## 改善箇所説明図

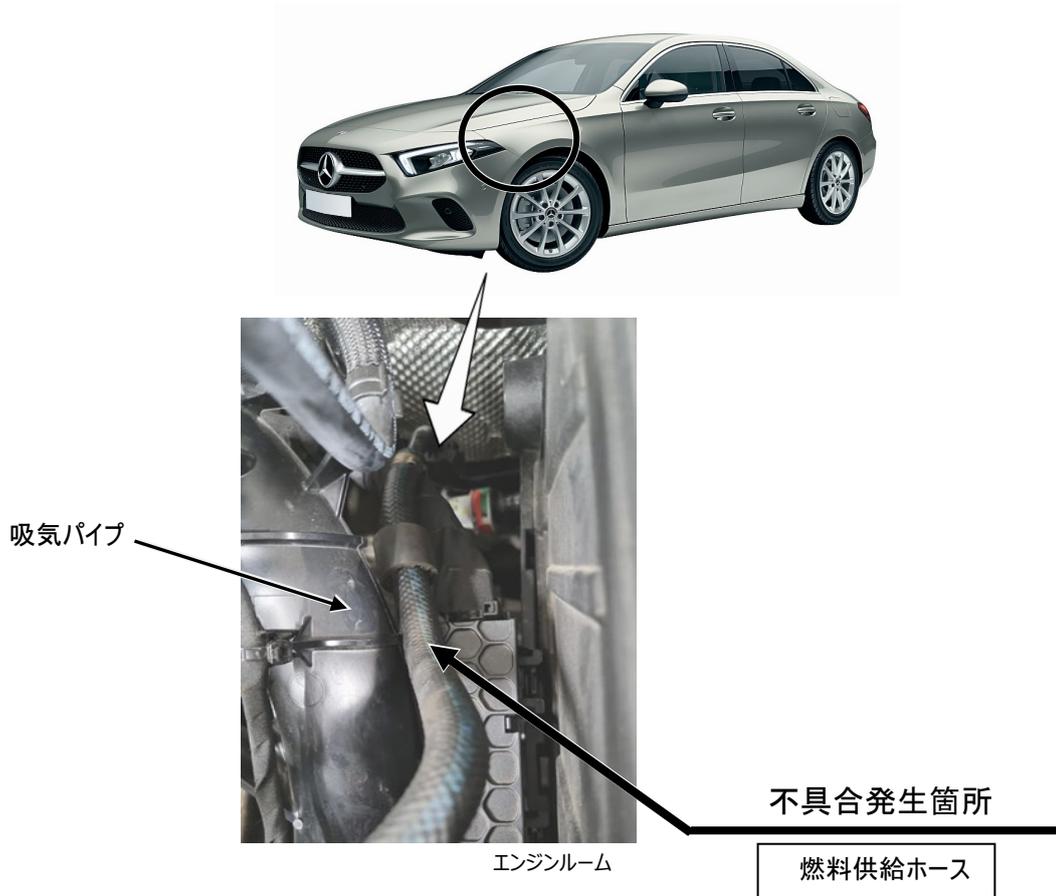
エンジンルーム内の燃料供給ホースにおいて、配索指示が不適切なため吸気パイプと干渉するものがある。そのため、エンジン振動等により当該ホースが摩耗して穴が開くことで燃料漏れが発生し、最悪の場合、走行不能に至るおそれがある。

全車両、燃料供給ホースを点検する。干渉がある場合は、燃料供給ホースを新品に交換し、正しく配索を行う。
